現況検査により認められる状況の記録

令和5年4月4日	
NO	31
場所	AB棟 (BX 2~4 通り)
部位	キャンティスラブ (CS1)
<p>BX 4~6 通りと同様にS3スラブへの定着長さ (外壁内面より500mm以上) が計画 (施工図) 内容とは異なり不足していることを指摘。</p>

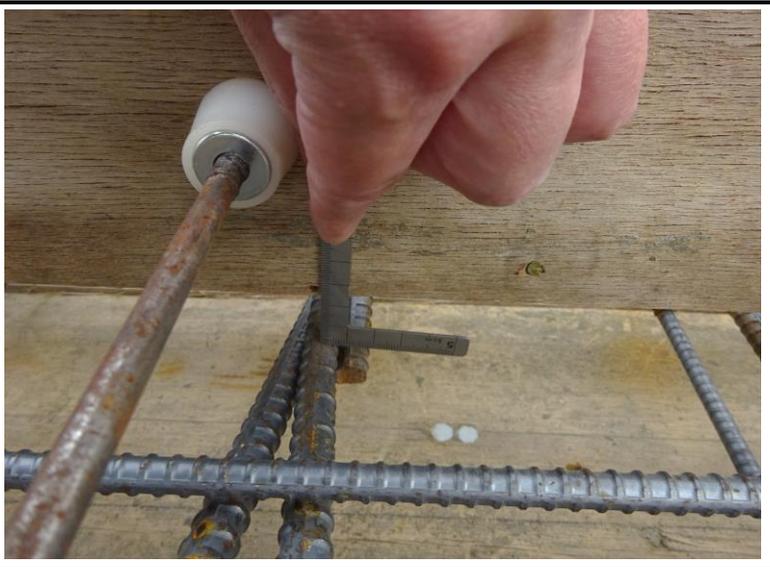
令和5年4月4日	
NO	39
場所	AB棟 (BX 2~4 通り)
部位	床スラブ (S3)
側面側の段差スラブ部 (浮型枠下部) の一部では、鉄筋かぶり厚さ (20mm以上) が確保されない状況であることを指摘。

上記指摘に関しては、同様箇所を含めその場にて是正が行われたことを確認済。

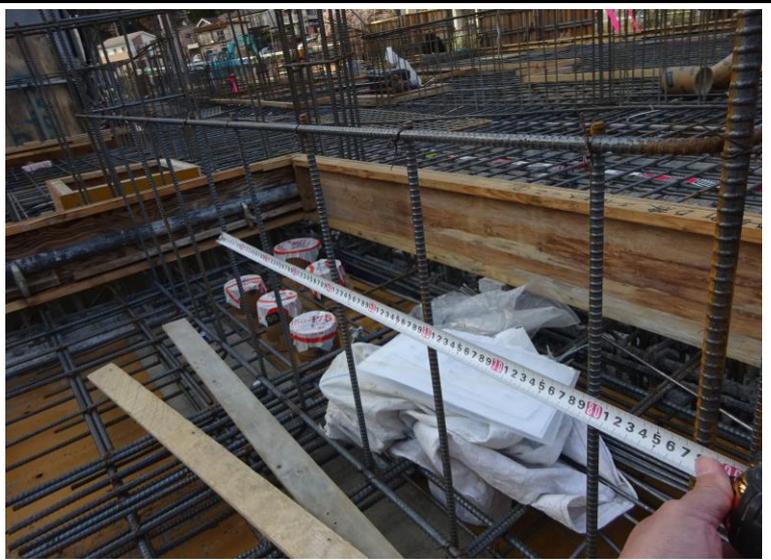
令和5年4月4日	
NO	57
場所	AB棟 (BX 1～3 通り)
部位	床スラブ (S3)
BY 3通りの段差スラブ側面部分は、鉄筋かぶり厚さ (20mm以上) が不足する状況であることを指摘。

令和5年4月5日	
NO	58
場所	AB棟 (BX 1～3 通り)
部位	床スラブ (S3)
上記指摘に関しては、その場にて是正が行われたことを確認済。
